PLAN LOCAL D'URBANISME VILLE DE MEUDON

Projet de modification n°8

Rapport d'enquête publique

Le schéma présenté ci-dessous illustre la règle permise par la modification n°8.

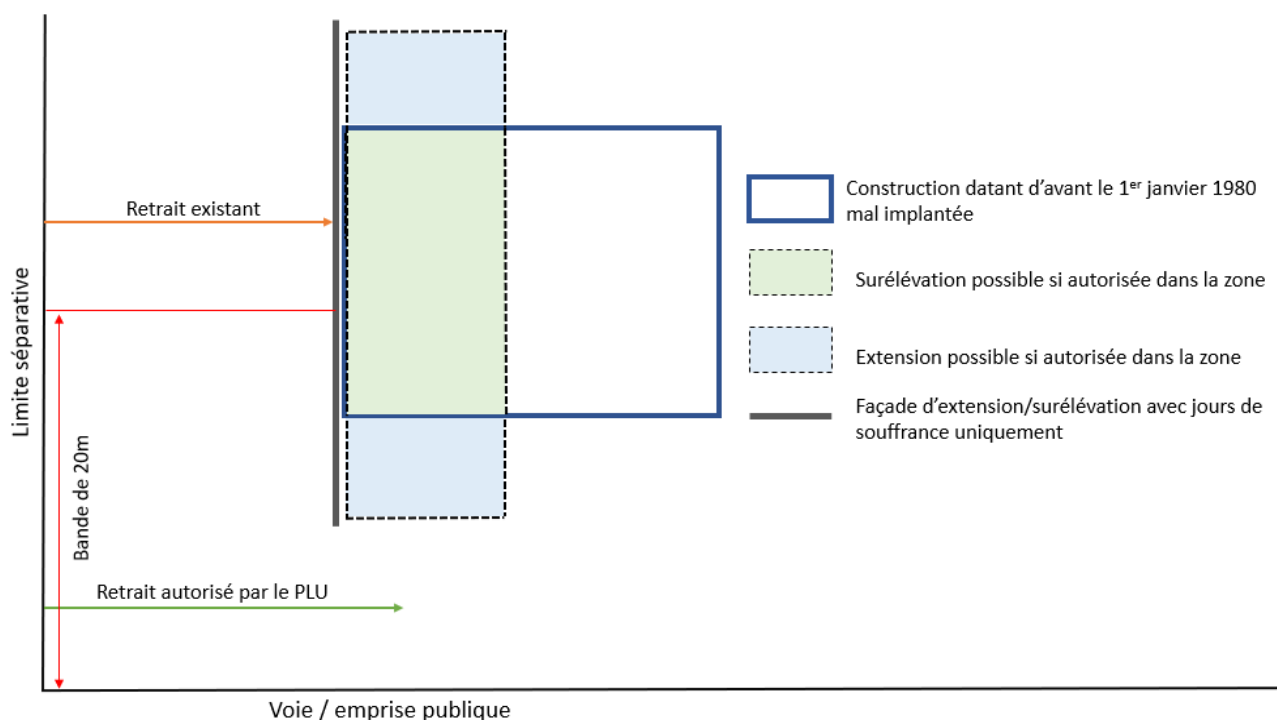
L'association ARQP constate que plusieurs projets d'extension sont arrêtés en raison de la modification n°6 du PLU qui a réduit la largeur de la bande de retrait par rapport à la voie publique de 25 m à 20 m. C'est le cas en particulier du projet de Monsieur Pradels que j'ai reçu lors de la deuxième permanence. Au-delà de la nouvelle contrainte qui impose de ne pas autoriser d'extension de la partie non conforme du bâtiment, la référence à une extension des murs existants mal implantés est difficile à comprendre. L'association propose de se référer à tout ou partie de la construction non conforme aux dispositions de l'article 7 et/ou à ouvrir à la possibilité de dérogations. Cette proposition est reprise par Monsieur Pradels. Cette référence devrait s'appliquer dans les autres zones concernées UC et UE.

Concernant l'implantation de baie, des difficultés d'interprétation seraient possibles.

L'ARQP et M. Pradels proposent que la surface de plancher de 20 m² soit remplacée par une emprise au sol de 25 m² (murs compris).

La modification n° 6 du PLU a effectivement réduit la bande calculée à compter de l'alignement ou la limite avec une voie privée de 25 m à 20 m en sous-secteur UDd du plan local d'urbanisme. L'article 7 prévoit que dans cette bande, les constructions nouvelles ou non peuvent être implantées sur les limites séparatives ou sur une limite ; au-delà de cette bande, les constructions nouvelles ou

existantes doivent être implantées nécessairement en retrait de la ou des limites qui lui font face. Plus précisément, la distance, comptée perpendiculairement et horizontalement de tout point de la construction (façade, pare-vue, garde-corps ou toiture) au point le plus proche de la limite séparative situé sur le terrain existant du fond voisin, doit être au moins égale à la différence d'altitude entre ces deux points sans pouvoir être inférieure à 8 mètres, lorsque la façade ou toiture concernée comporte au moins une baie éclairant une pièce principale. A défaut de baie principale, cette distance doit être égale à la moitié de la différence d'altitude entre ces deux points sans pouvoir être inférieure à 3 mètres.

La maison existante concernée est implantée à une distance insuffisante réglementairement des limites de propriété.

Dans le cas d'une construction mal implantée, la règle est que seuls des travaux qui sont étrangers à la règle méconnue ou qui rendent la construction plus conforme aux dispositions réglementaires méconnues, sont susceptibles d'être autorisés. Il en résulte que le projet d'extension en limite de propriété ne serait pas envisageable et que s'il était prévu des travaux d'extension de ladite construction, ils devraient conduire à la rendre plus conforme aux règles de retrait précitées.

La modification n°8 du Plan local d'urbanisme vient assouplir cette règle et a prévu à cette fin une dérogation pour les bâtiments datant d'avant 1980, en autorisant pour ces bâtiments la réalisation de travaux d'extension, à la condition de ne pas aggraver la situation de non-conformité existante, c'est-à-dire en ouvrant la possibilité d'implanter une extension dans le prolongement des murs implantés à une distance de la limite de propriété qui est inférieure à celle exigée réglementairement, à la condition de ne pas ouvrir de baies qui viendraient aggraver la situation en créant des vues non réglementaires chez le voisin. Il s'agit de limiter les vis-à-vis avec les terrains voisins car les façades nouvelles seront plus proches de la limite séparative par rapport à ce qui est théoriquement permis.

La possibilité apportée par cette modification pour les constructions mal implantées de réaliser une extension/surélévation est encadrée et ne peut être acceptée qu'à condition de respecter les autres règles du PLU. Le projet de M. Pradels est non conforme au PLU en ce qu'il prévoit une implantation en limite séparative sur des parties de constructions situées au-delà de la bande de 20 mètres, ce que l'article 7 ne permet pas.

Appréciation du commissaire enquêteur : GPSO précise la règle de l'article 7 par un schéma bien venu qu'il sera utile d'intégrer à la modification n°8. La volonté de la ville de limiter les extensions à 20 m² de surface de plancher est argumentée.
